IN.271.3.2017

WYJAŚNIENIA DO SWIZ

Dotyczy: postępowania o udzielenie zamówienia publicznego na „**Rozbudowa i przebudowa Szkoły Podstawowej w Kaszewicach o salę gimnastyczną**” - ETAP III

Rys. 1 – Przekrój podłogi sportowej

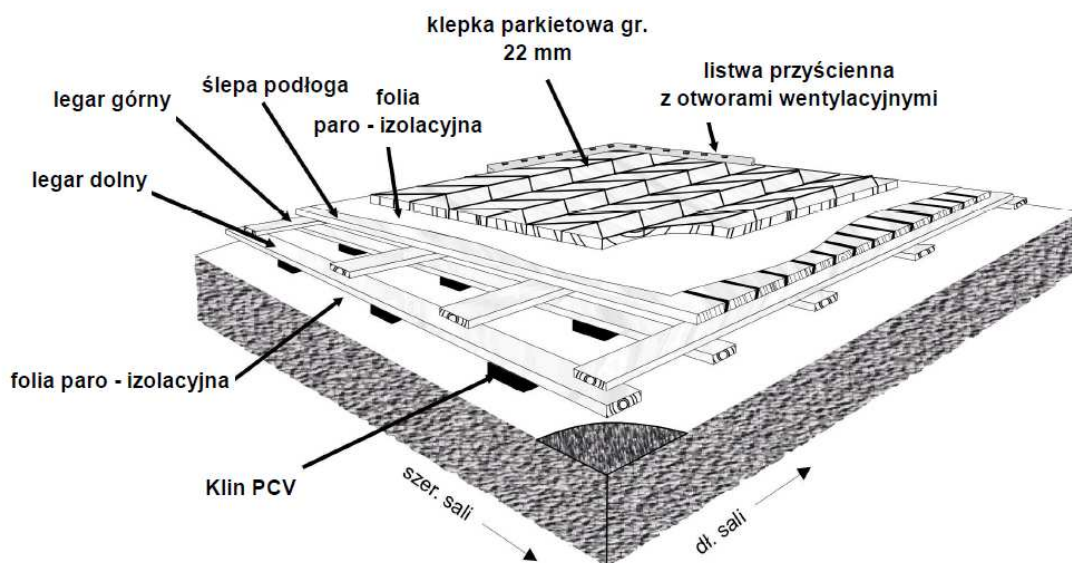
Czy zamawiający wyrazi zgodę na zastosowanie certyfikowanej, systemowej podłogi np. ARIM SPORT 2.S zgodnej z normą PN 14904:2009 we wszystkich 13 parametrach?

„Pragniemy zaprezentować Państwu systemową podłogę **ARIM Sport / 2.S.** z nawierzchnią z parkietu dębowego, jako produktu równoważnego do projektowanego, z prośbą o dopuszczenie do realizacji. Poniżej przekrój podłogi.

Podłoga ta posiadają badania wszystkich 13-tu parametrów wymaganych przez normę PN-EN 14904 : 2009 i oznaczenie CE. Podłoga została przebadana pod kątem:

Zamawiający nie wyraża zgody na zaoferowaną w pytaniu podłogę. Ze względu na brak informacji na temat wentylacji podłogi systemowej, warunków użytkowania, kosztów utrzymania i konserwacji oraz niezgodności z projektem całkowitej wysokości systemu podłogowego.
